美浜発電所 3号機
高浜発電所 1, 2, 3, 4号機
大飯発電所 3, 4号機

火災防護対象ケーブルの系統分離対策に係る設計及び
工事計画（変更）認可申請ならびに保安規定
変更認可申請のコメント回答について

関西電力株式会社

2023年 4月

電線管の鉄板+離隔による1時間耐火隔壁等の施工方法

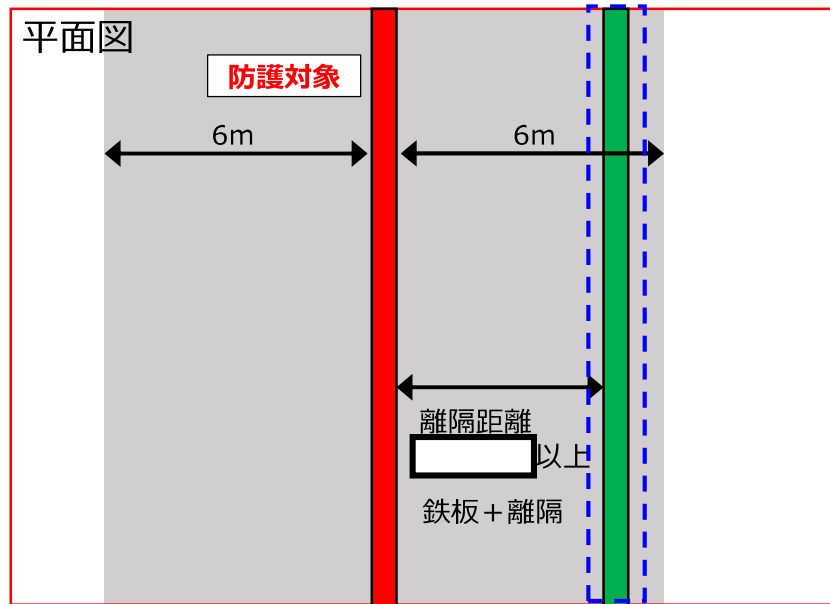
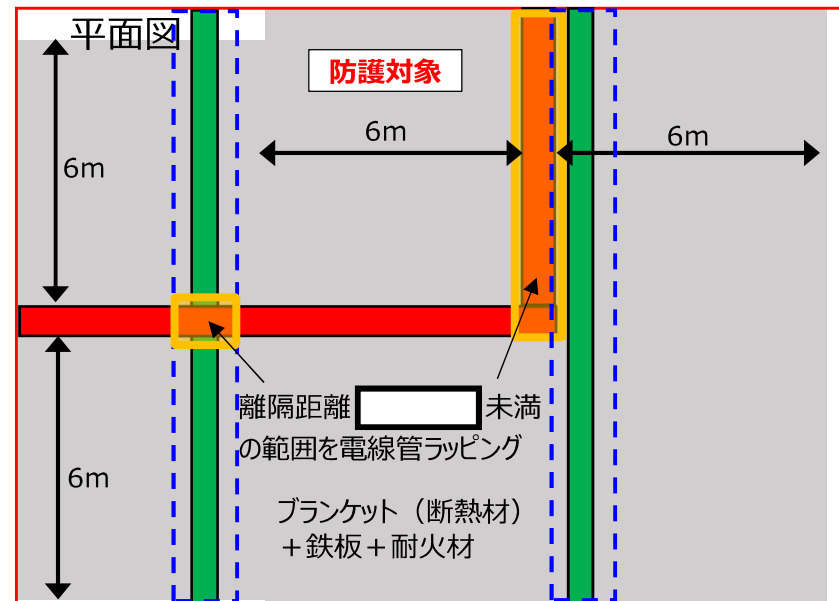
| No. | コメント内容 | 対応 | 説明資料 |
|-----|---|--|---|
| 2 | 基本設計方針について、以下の点も考慮して記載を見直し、説明すること。 ②防護対象とする火災防護対象ケーブルの系列（A系、B系）の考え方 ③電線管の隔壁としての機能（1時間耐火隔壁との同等性） ④非難燃ケーブル、難燃ケーブルそれぞれの自己消火の設計に係る処置 ⑤火災発生防止対策として実施していた自己消火の設計を系統分離対策に適用する考え方 | 基本設計方針見直し後の記載について、以下の対応方針を含めて整理した結果を説明する。 ②電線管に収納する火災防護対象ケーブルの防護対象系列は、ケーブルトレイに合わせる。 ③電線管の隔壁は、火災耐久試験により1時間の耐火性能を有する設計とする。 ④非難燃ケーブル及び難燃ケーブルの自己消火のための処置は火災発生防止対策と同じとする。 ⑤自己消火の設計は、系統分離対策において火災感知・自動消火設備の設置を代替する設計とする。 | 3 ~ 5 |

異なる系列の電線管に離隔距離を考慮した隔壁等を設けるか、それが困難な場合は防護対象系列の電線管に電線管ラッピングを施工する。

互いに相違する系列間の離隔距離が 以上の場合は、防護対象と異なる系列の電線管の肉厚() + 離隔()を1時間の耐火能力を有する隔壁等とする。

互いに相違する系列間の離隔距離が 未満の場合は、防護対象系列の電線管にブランケット（断熱材）() + 鉄板() + 耐火材（発泡性耐火被覆)の電線管ラッピングを施工する。
 電線管ラッピングの施工範囲は、互いに相違する系列間の離隔距離が 未満の範囲とする。

電気盤の鉄板+離隔による1時間耐火隔壁等の施工方法

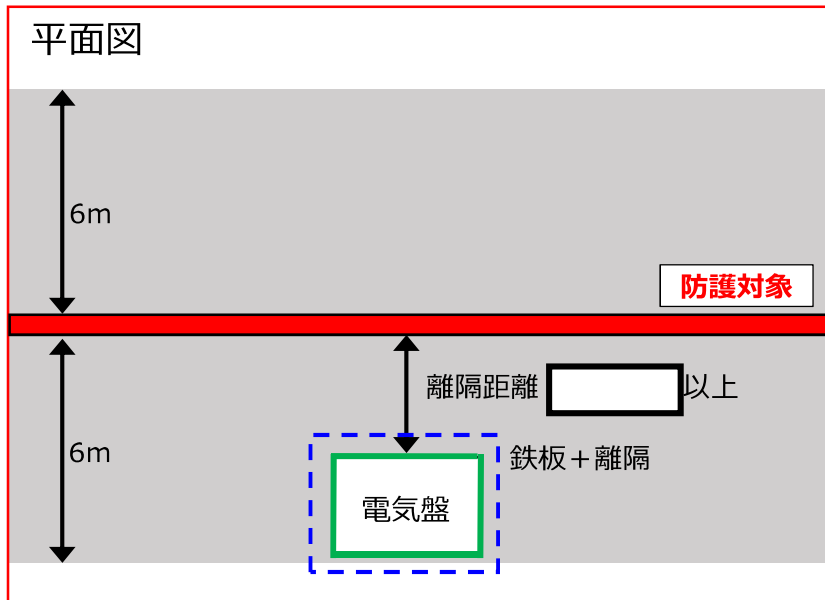
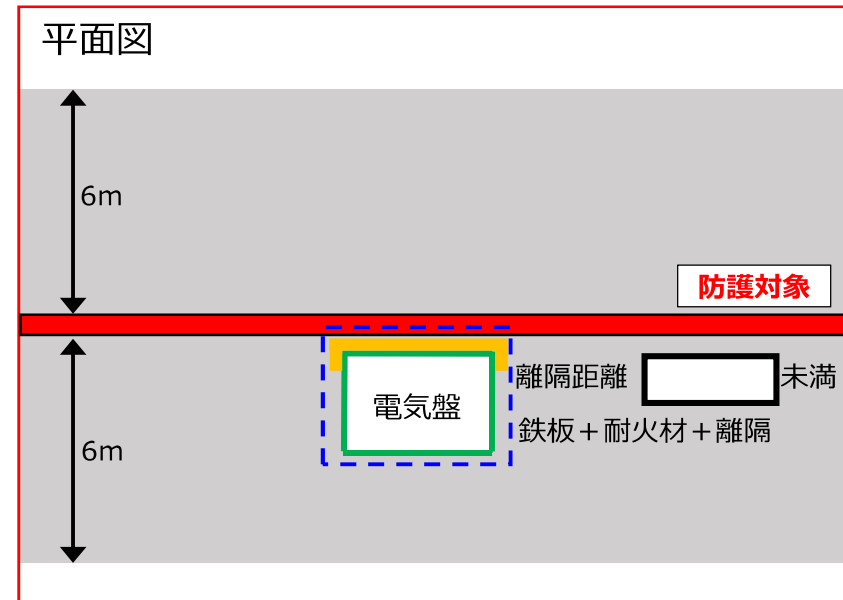
| No. | コメント内容 | 対応 | 説明資料 |
|-----|---|--|---|
| 3 | 各火災区域又は火災区画に対して、今回追加する設計を実際の現場にどのように適用するのか、以下の点も考慮して説明すること。 ⑥固定火災源の種類に応じた隔壁等の施工方法 ⑦ケーブルトレイ蓋の設置に係るスプリンクラー消火の成立性 ⑧固定火災源とみなす対象の範囲と考え方 | 今回追加する設計の現場への適用性について、以下の内容及び現場への適用の具体例について説明する。 ⑥分離対象の固定火災源の種類に応じた隔壁等の設置パターンと施工方法 ⑦スプリンクラー消火を考慮したトレイ蓋の設置条件 ⑧固定火災源の類型化による火災源の考え方と根拠 | 隔壁等の施工 6 ~ 14 トレイ蓋設置条件 15 ~ 17 現場適用例は補足説明資料別添 |

電気盤に離隔距離を考慮した隔壁等を設けるか、それが困難な場合は耐火材を追加した隔壁等を設置する。

- 防護対象系列の電線管と電気盤の離隔距離が [] 以上の範囲は、電気盤の電線管側の面の鉄板 ([]) + 離隔 ([]) を1時間の耐火能力を有する隔壁等とする。

- 防護対象系列の電線管と電気盤の離隔距離が [] 未満の範囲は、電気盤の電線管側の面に耐火材を設置し、鉄板 ([]) + 耐火材 (発泡性耐火被覆 []) + 離隔 ([]) を1時間の耐火能力を有する隔壁等とする。（設備の配置状況を踏まえ、3時間以上の耐火能力を有する隔壁等を設置する場合あり）

可燃物の仮置き可否判断フロー

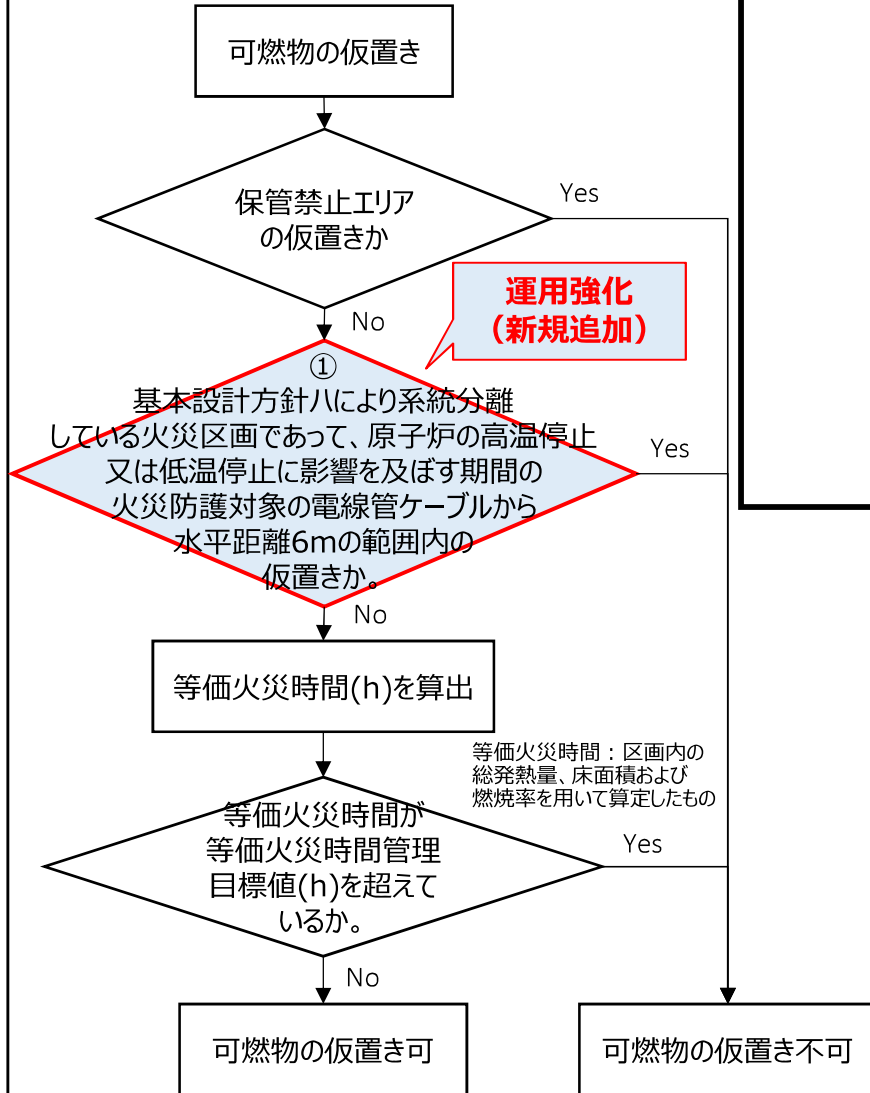
| No. | コメント内容 | 対応 | 説明資料 |
|-----|---|--|---|
| 4 | 持込み可燃物の管理について以下の点を考慮し、具体的な運用を説明すること。 ⑨保安規定に、6m範囲内の持込み可燃物管理の記載を追加 ⑩6m範囲外における持込み可燃物も考慮して管理する範囲 ⑪持込み可燃物の対象、6m範囲内における持込み可燃物管理に関する、実現性を考慮した具体的な運用方法 | 持込み可燃物管理の具体的な運用について以下の点を含めて説明する。 ⑨保安規定に6m範囲内の持込み可燃物管理の記載を追加 ⑩火災区画ごとに火災区画全体又は火災区画内の一部のどちらかで管理を実施 ⑪持込み可燃物の対象、持込み可燃物管理の運用フローと実現性 | 18 ~ 21 |

- 火災防護対象ケーブルから水平距離6mの範囲内に、一時的に持ち込む場合がある可燃物
- 一時的に持ち込む場合がある可燃物は、原子炉の安全性を確保するための保守点検作業又はデータ採取等に必要な資機材に限定し、以下の通り運用する。
- 持ち込み期間中は消火器等を配備するとともに、持ち込みする本人または監視人の配置等を行い、原則、日々の作業完了時に持ち出す運用とする。
 - 安全管理や品質管理等の観点から日々の作業完了時に持ち出すことが困難であり、作業期間に渡って当該範囲に保管する必要がある場合は、日々の作業完了後も監視人の配置等を継続し、火災の早期検知、消火対応を行う運用とする。ただし、消火器1本で消火可能な火災荷重が1400MJ未満の可燃物は除く。

可燃物を持ち込む際は資機材申請書を作成し、本フローに基づき仮置き可否を判断する
